PARECER 047/2020 – CEIV
COMISSÃO PERMANENTE DE ANÁLISE DE ESTUDO DE IMPACTO DE
VIZINHANÇA (CEIV)

(X) Primeira Análise – Parecer nº 047/2020-CEIV – 13/08/2020

Processo Administrativo nº: 2019029283

Projeto: Home Flowers Residence

FIGURA 14 – GRÁFICO FAIXA ETÁRIA CRIANÇAS (ESTUDANTES) NO EMPREENDIMENTO

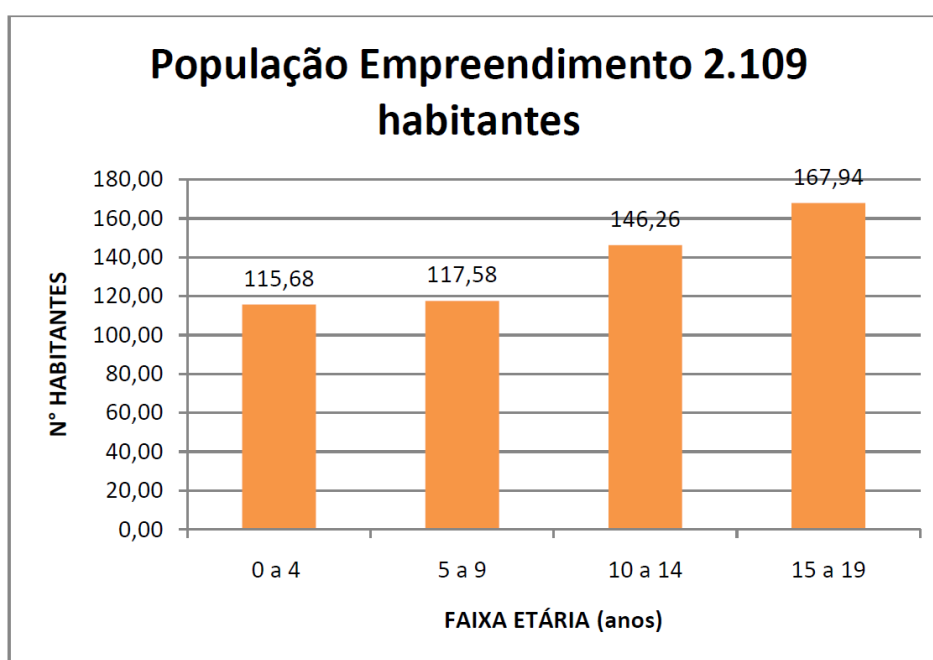
12. Em relação ao item 9.11 ESTIMAR A DEMANDA A SER GERADA PELO AUMENTO DE POPULAÇÃO, esclarecer como o EIV chegou à conclusão de que o aumento da população em idade escolar não irá gerar sobrecarga aos estabelecimentos educacionais, sejam eles públicos ou privados, uma vez que indica que haverá 547 alunos no empreendimento, conforme números na figura 14:
